**Forum mondial de l'harmonisation
des Règlements concernant les véhicules**

Groupe de travail du bruit et des pneumatiques

**Proposition de complément au Règlement ONU n° 28
(Avertisseurs sonores)****Communication des experts de la France***

Schéma simplifié d'un avertisseur électronique assemblé

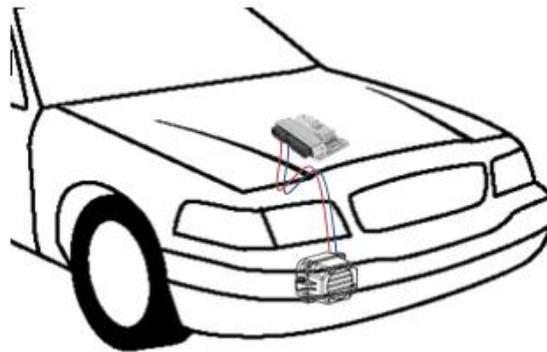
1. La présente proposition a pour objectif la prise en compte de nouvelles technologies permettant d'émettre un signal acoustique qui est destiné à avertir de la présence d'un véhicule dans une situation de circulation routière dangereuse et qui est actionné intentionnellement par le conducteur.

2. Il s'agit en particulier des avertisseurs piézoélectriques, par exemple des haut-parleurs qui peuvent émettre un signal acoustique.

3. Dans des conditions de conduite normales, l'avertisseur pourrait être actionné à l'aide d'un module de commande lorsque le contact est mis (le système d'avertissement sonore est alimenté en électricité).

4. La procédure d'essai étant déjà exécutée avec une alimentation électrique, aucune modification n'est apportée à l'essai d'homologation.

2.4.5 "Électronique", à savoir par une force électrique ou électromagnétique amplifiée par un haut-parleur ou un résonateur ;
